Monsieur le Président,
Mesdames, Messieurs les Conseillers,

En plus des 10 points relevés à la page 4 du préavis, en plus également des opportunités rappelées à la page 10 et des arguments chiffrés de la page 11, la Commission tient à rappeler ici quelques chiffres qui figurent sur la convention Schenk / Commune de Rolle :

Abaissement du NSP (Nouveau Site de Production) :

Figure n°28

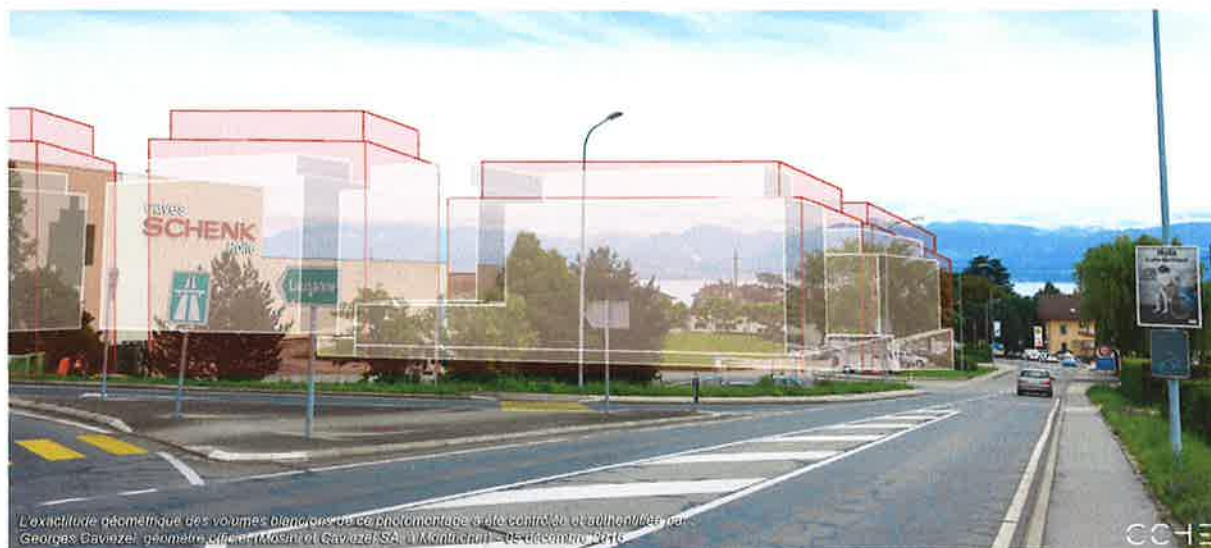
Le PQ « Gare Nord - Schenk » générera un trafic d'environ 2'100 véhicules par jour (y compris P+R) soit 1'800 de plus qu'aujourd'hui, ce qui représente une augmentation de 13%.

La majorité de la Commission considère que cette augmentation sera largement compensée par la réalisation du système routier proposé par l'OFROU, lui-même calqué sur celui réalisé à Allaman. Les accès aux 3 parkings souterrains (2 privés + 1 P+R) situés sur le chemin de Jolimont conviennent à la Commission.
